Esclarecimentos 05 – Processo Licitatório 002/2021

Seguem esclarecimentos referentes ao Processo Licitatório nº. 002/2021 - DMEE, cujo objeto trata-se da Reoperação da CGH Engenheiro Ubirajara Machado de Moraes.

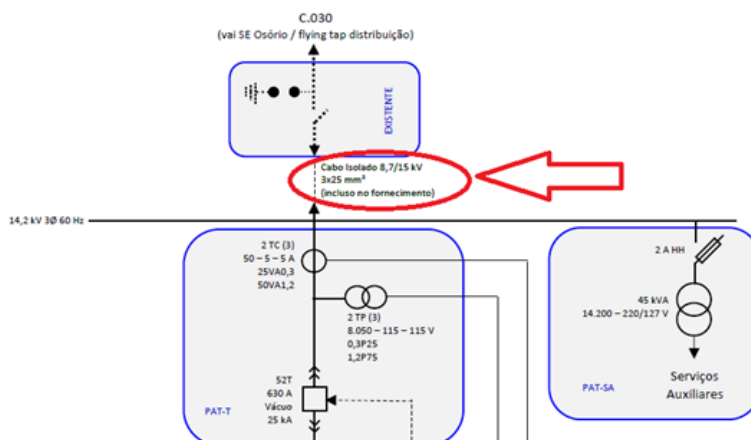
3. No Diagrama Unifilar em anexo, há uma informação de um suposto fornecimento de cabo isolado de Média Tensão entre a barra 14,2kV (PAT-T) e uma chave seccionadora existente, conforme detalhe abaixo. Nas especificações técnicas não encontramos, no entanto, referência a este fornecimento. Solicitamos a confirmação da inclusão ao escopo e, se for o caso, indicar a distância envolvida e considerações a respeito de vias de cabos (existente, necessário construção, etc.)

Resposta: Além dos acima citados, o cabo isolado de 8,7/15 kV, 3x25mm² entre o cubículo PAT-T e o primeiro poste localizado a 20 (vinte) metros daquele, conforme Anexo A, faz parte do fornecimento.

Resposta: Idem reposta anterior, com via de cabos existentes (canaleta e eletroduto).
